An die Bewerber im
Vergabeverfahren Ilsenburg-12-2025

Vergabeverfahren Ilsenburg-12-2025 Barrierefreie Erneuerung des Freibades Ludwigsbad in Ilsenburg - LOS 5 Freianlagen hier: Antwort auf Bieterfragen

Anlage 1

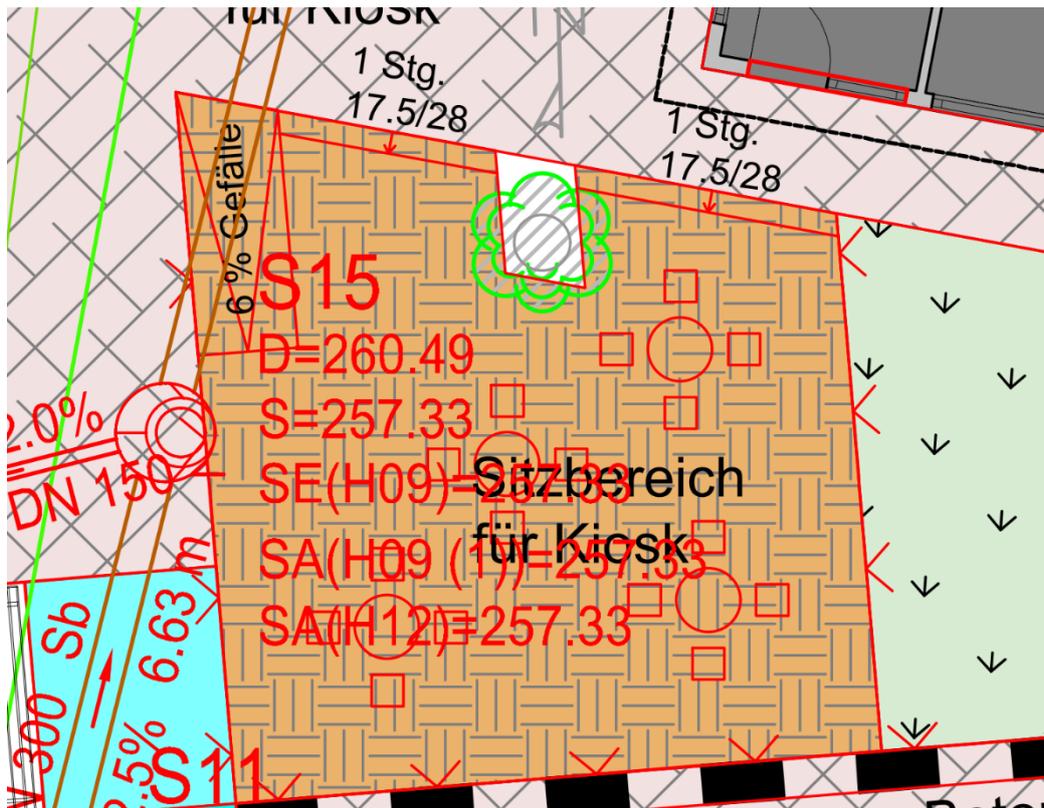
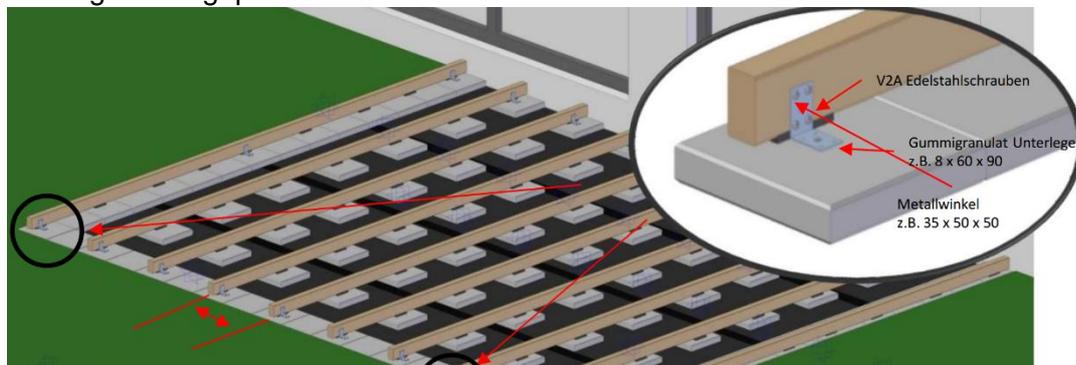
Frage 1 – Bieterfrage 05.06.2025
Können Sie uns bitte eine Schnittzeichnung von der Holzterrasse zur besseren Kalkulation zusenden?
Antwort
Die Skizze ist als Anlage 1 beigefügt.
Frage 2 – Bieterfrage vom 05.06.2025
Des Weiteren steht im Ausschreibungstext, dass die Fläche mit Plattenfeld zu umranden ist. Ist die Holzterrasse auf gleicher Höhe wie die Betonplatten? Dann gäbe es ein Problem mit der vom Hersteller vorgeschriebenen Hinterlüftung.
Antwort
Die Holzterrasse soll eine kleine Rampe sowie Trittstufe von ca. 17-18 cm erhalten, sodass die Terrasse über dem Gelände liegt (siehe auch Angabe in der Ausschreibung beigefügten Lageplan - 1 Stg. 17.5/28), um die entsprechende Be- und Unterlüftung zu gewährleisten. Das umlaufende Plattenfeld dient zum einen der Einrahmung bzw. Abtrennung zu umliegenden Flächen aber hauptsächlich als Aufstandsfläche für die Unterkonstruktion. Zusätzlich zum Plattenrahmen sind Einzelplatten in den jeweiligen Rasterabständen auf der Fläche als Aufstandsfläche zu verlegen.
